南区26.5米夹层备用间配电箱S-4AL3修改

南区26.5米夹层光缆进线间新增配电箱S-4AL4

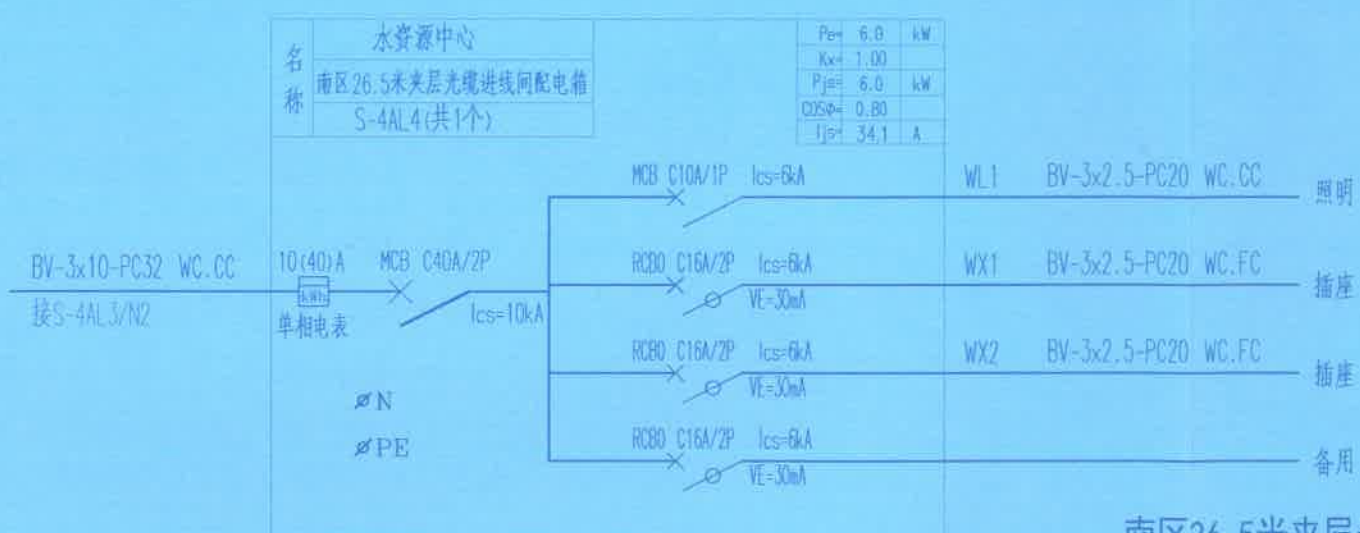
修改内容:备用断路器改为光缆进线间配电箱配电回路。

注:进线电表要求采用数字电表,计量精度1.0级,具有RS485通讯接口,支持远传抄表功能。
